Keuringsverslag van een elektrische laagspanning- en zeer lage spanningsinstallatie

NIET CONFORM

Datum keuring: 10/07/2024

Straatnaam Private Dreef
Huisnummer 2
Busnummer
Postcode 1860
Gemeente Meise
Land België

Afbeelding schakel- en verdeelbord:

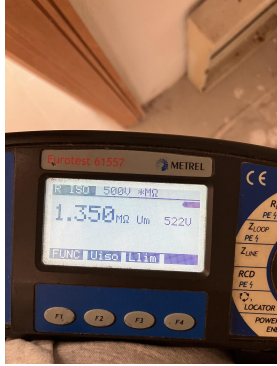
- I2.02 De continuïteit van equipotentiaal en/of beschermingsgeleiders zijn niet gewaarborgd. (Boek 1 Onderafdeling 5.3.5.3.G. en 5.4.3.5)
- I2.03 Eén of meerdere differentieelstroombeschermingsinrichtingen werken niet met testknop en/of stroominjectie. (Boek 1 Onderafdeling 6.5.7.2)

- I5.05 De deur en/of afschermplaat van het schakelbord dient (terug)geplaatst worden. Aanraking van onder spanning staande delen mogelijk. (Boek 1 Afdeling 5.1.4. en 5.3.5.1.A. en 4.2.2.3.)

- I5.07 Verdeelbord dient vervangen te worden, de beschermingsgraad tegen rechtrekse aanraking is onvoldoende. (Boek 1 Onderafdeling 4.2.2.3.)
- I5.09 De genaakbare, naakte onder spanning staande delen zijn onvoldoende afgeschermd. (Boek 1 Afdeling 5.1.4. en 4.2.2.3.)

- I5.10 Niet gebruikte invoeringen van het verdeelbord zijn niet correct of onvoldoende afgedicht. (Boek 1 Afdeling 5.1.4. en 4.2.2.3.)
- I6.01 Een verzegelbare differentieelstroombeschermingsinrichting dient geplaatst te worden aan het begin van de installatie. (Boek 1 Onderafdeling 4.2.4.3.)

I6.04 Een afzonderlijke differentieelstroombeschermingsinrichting met een gevoeligheid van 30mA is te plaatsen voor installaties van badkamer, wasmachine, vaatwas, droogkast en/of gelijkaardige toestellen. Deze dient ondergeschikt te zijn aan de hoofddifferentieelstroombeschermingsinrichting (Boek 1 Onderafdeling 7.1.4.1. en 4.2.4.3.)

I6.06 De differentieelstroombeschermingsinrichtingen die worden geplaatst in huishoudelijke installaties zijn ten minste van het type A. Een differentieelstroombeschermingsinrichtingen van het type AC is niet toegelaten. (Boek 1 Onderafdeling 5.3.5.3.)
